DUOMO, P.ZZA

0938

Descrizione prestazionale dell'intervento

Foto del rilievo

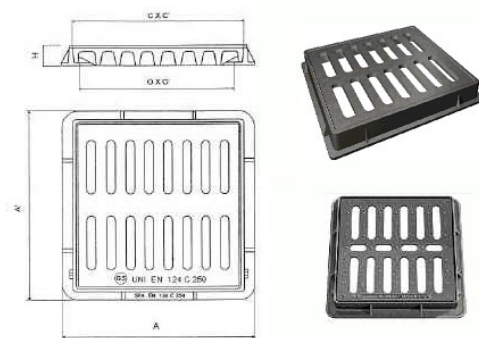
Criticità

Caditoia inadeguata

Sostituzione della caditoia con nuovo manufatto che verrà incassato e reso perfettamente complanare al pavimento. La caditoia non dovrà presentare fessure tali da costituire ostacolo o pericolo rispetto a ruote, tacchi o bastoni. I vuoti non potranno essere attraversati da sfere di diametro superiore ai 20 mm (preferibilmente non superiore a 15 mm); eventuali fessure parallele dovranno essere poste in senso ortogonale alla principale direzione di marcia.

Occorre fare una buona rasatura della finitura superficiale per evitare di creare altre criticità sulla pavimentazione per le persone con difficoltà motorie.
